改善箇所説明図

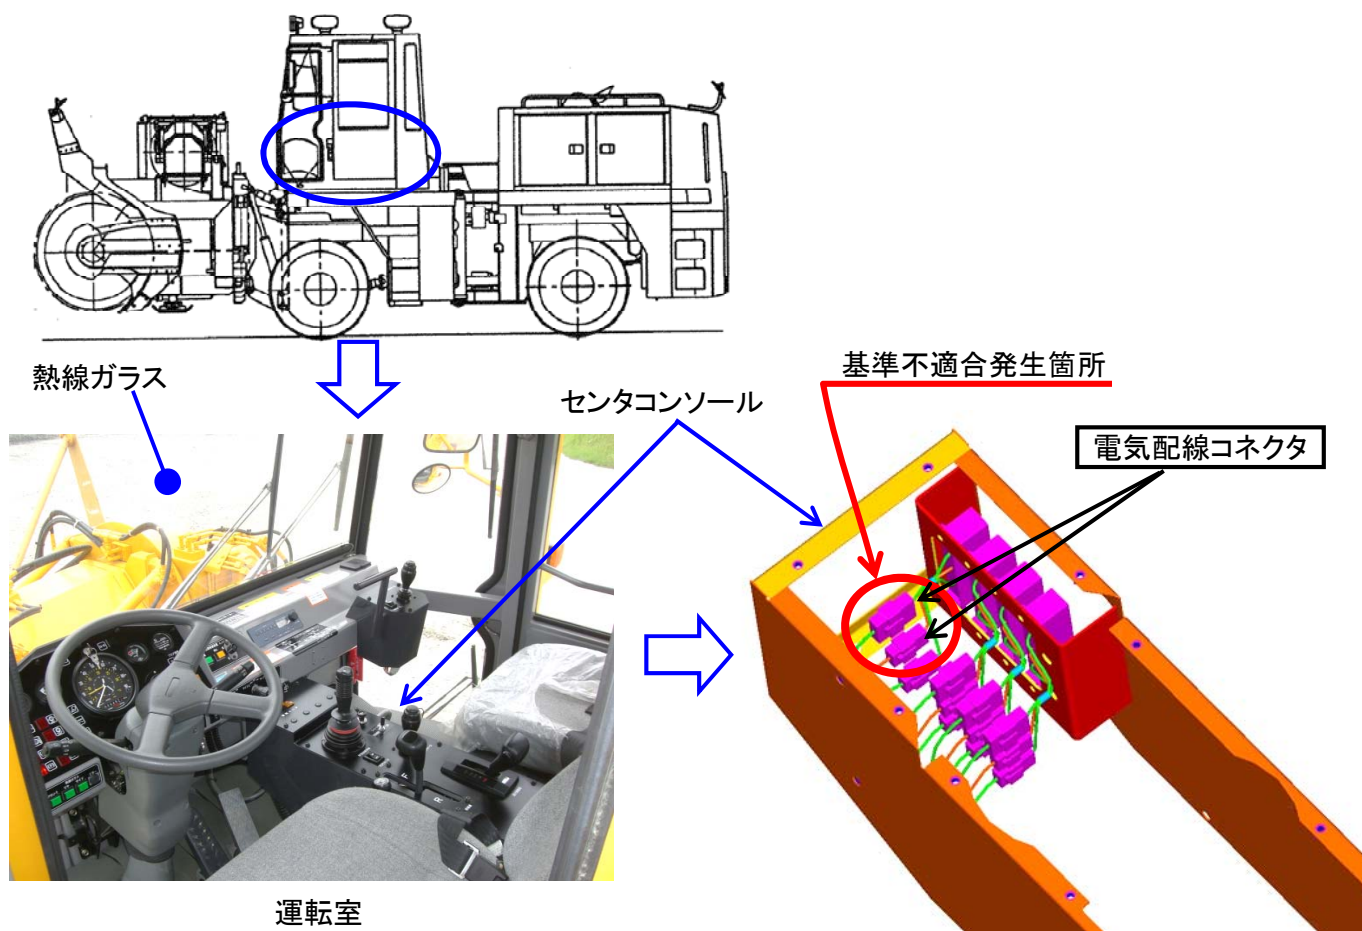
前面ガラスに熱線ガラスが装着されたロータリ除雪自動車において、熱線ガラス用の電気配線コネクタの電気容量が不足しているため、電気接点が発熱することがある。そのため、そのまま使用を続けると、電気配線コネクタが焼損するおそれがある。

改善措置の内容 : 全車両、電気配線コネクタを対策品に交換する。

識別: 対策完了車については、センターコンソール運転席側の側面下部に白色ペンキでマークを表示する。
